## ACTUALITZACIÓ DEL MAPA DE CAPACITAT ACÚSTICA DE LA LLAGOSTA

L'Ajuntament ha fet la consulta al Servei de Prevenció i Control de la Contaminació Acústica i Lumínica, en el sentit de si es adient mantenir en l'actualització del MCA la zona motiu de les al·legacions com a B1 o A4.

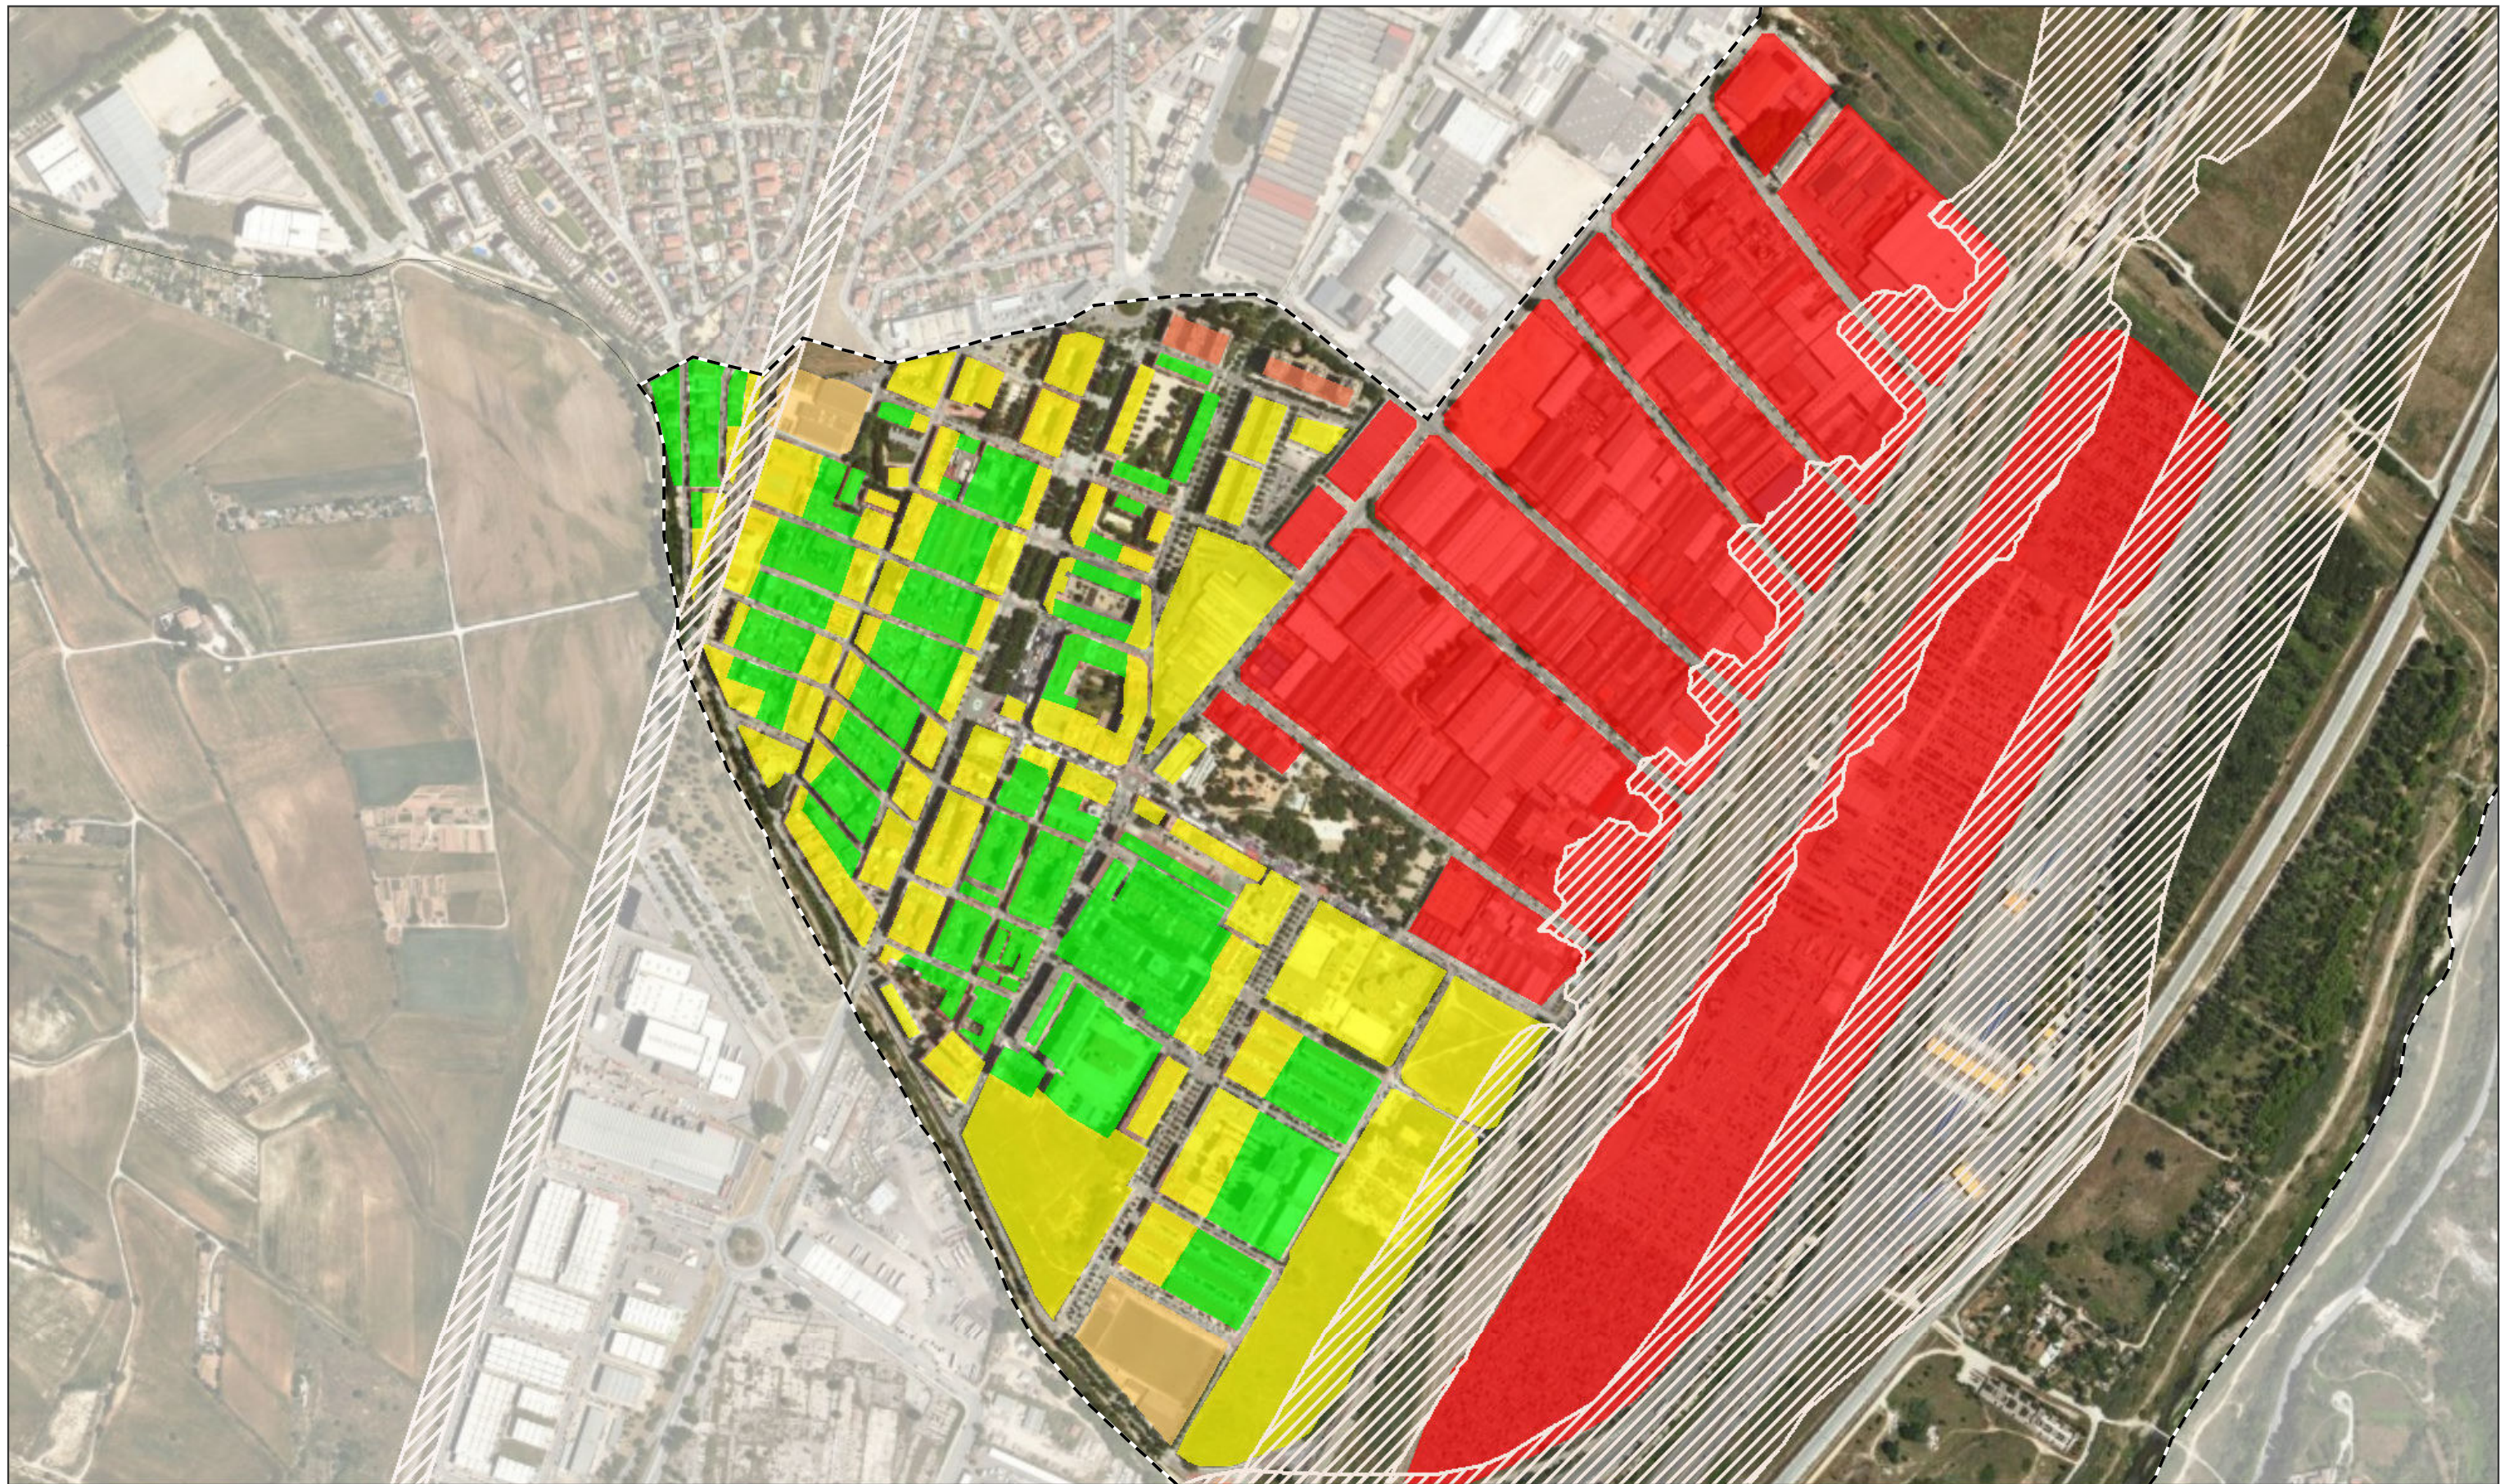
En relació a la zonificació diferent de la façana limítrof amb el terme municipal de Montcada i Reixac, una part com a zona de sensibilitat acústica moderada (B1) i una altra part com a zona de sensibilitat acústica alta (A4), no queda justificada aquesta diferència, quan les condicions de zonificació de l'entorn no varien, atès que tota la façana limita amb una zona de sensibilitat acústica baixa (C2), i la façana més propera al carrer Nicolàs Longaron també està exposada a la infraestructura ferroviària de la línia R3 de l'Hospitalet de Llobregat a Puigcerdà.

Pel que fa a la franja de separació, que ha estat considerada a la documentació tècnica com a zona de transició, i actualment manté un ús de parc públic municipal, no es justifica que aquesta franja sigui suficient per considerar-se una zona de transició entre una zona de sensibilitat acústica baixa (C2) i una zona de sensibilitat acústica alta (A4).

Per mantenir la coherència de zonificació de tota la façana del carrer Josep Montserrat, limítrof amb la zona classificada com a ús industrial (C2) al terme municipal de Montcada i Reixac, és convenient zonificar tota la façana com a (B1) coexistència de sòl d'ús residencial amb activitats i/o infraestructures existents. En aquest sentit es considera que la zona de transició de determinades circumstàncies (condicions atmosfèriques, temperatura...) on es propagui fàcilment el soroll podria no ser suficient per assolir la transició entre A4 i C2, i per tant es considera oportú incorporar la zonificació B1 en tota la façana que hi confronta.

**Mapa 6. Mapa de capacitat acústica**

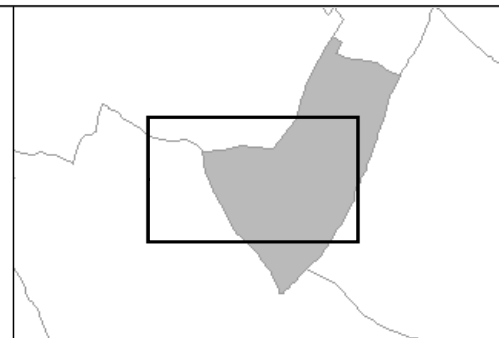
A continuació s'adjunta el mapa de capacitat acústic de municipi, incorporant aquest canvi.
